Nota Zienswijzen

Ontwerp bestemmingsplan “Ruimtekwartier” Maarssen

Ontwerp bestemmingsplan “Ruimtekwartier” IDN: NL.IMRO.1904. BPRuimteKwrtrMRS-ON01
Datum: april 2025

Figuur 3: Schetsontwerp nieuwe aansluiting Maarssenbroeksedijk – Burg. Waverijnweg

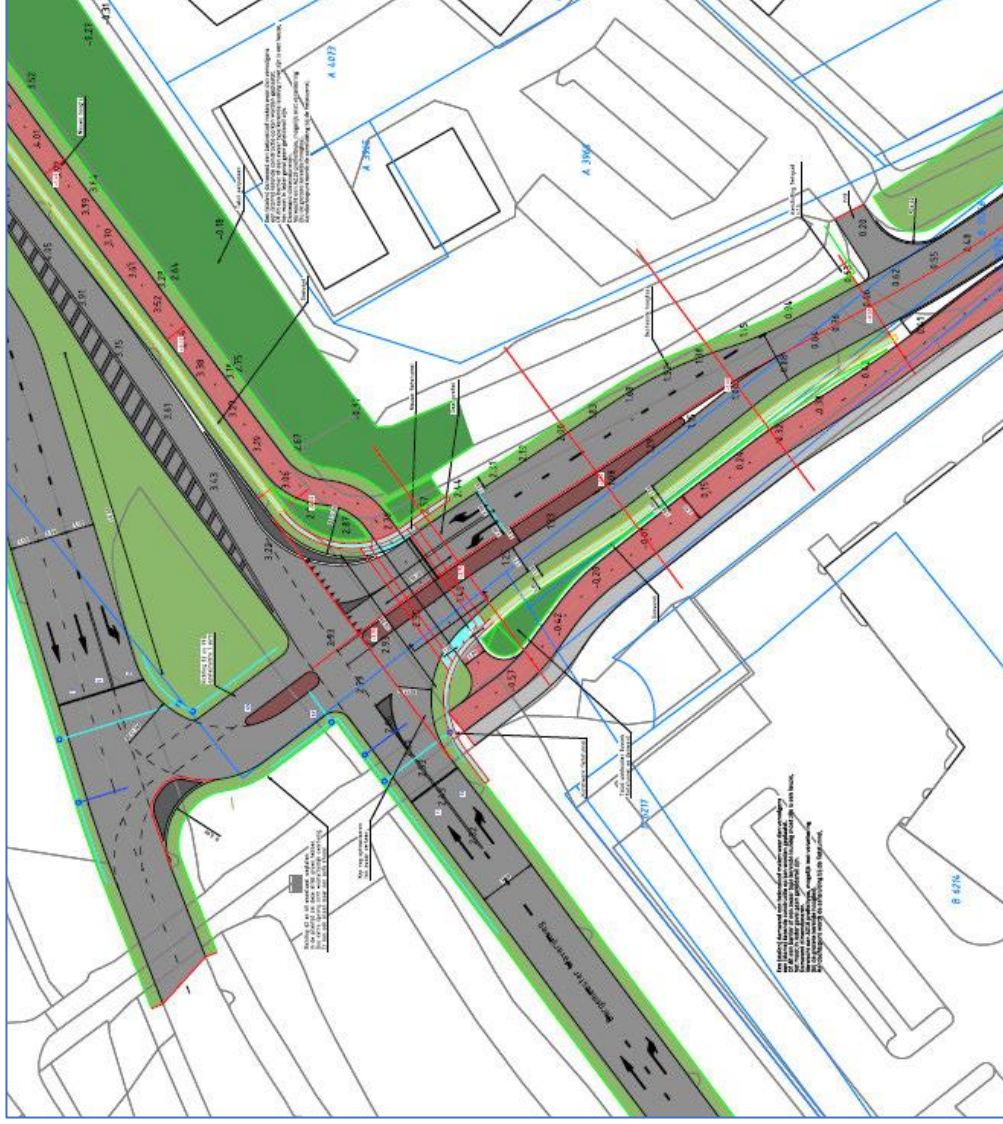
De Maarssebroeksedijk wordt daarom aangesloten op de Burgemeester Waverijnweg met een volledige T-kruising, voorzien van verkeerslichten. Met deze verbinding wordt het vrachtverkeer gestimuleerd de hoofdwegenstructuur te gebruiken en zo min mogelijk wegen als de Maarssebroeksedijk. De ontwikkelingen met meer vrachtverkeer op de Maarssebroeksedijk (met name als gevolg van de komst van Goodman) versterken dit nog verder. Verkeer vanaf Goodman rijdt

rechtsaf richting de Burg. Waverijnweg. Verkeer vanaf de bedrijven aan de Industrierweg zal naar verwachting linksaf rijden, richting Meteorenweg.
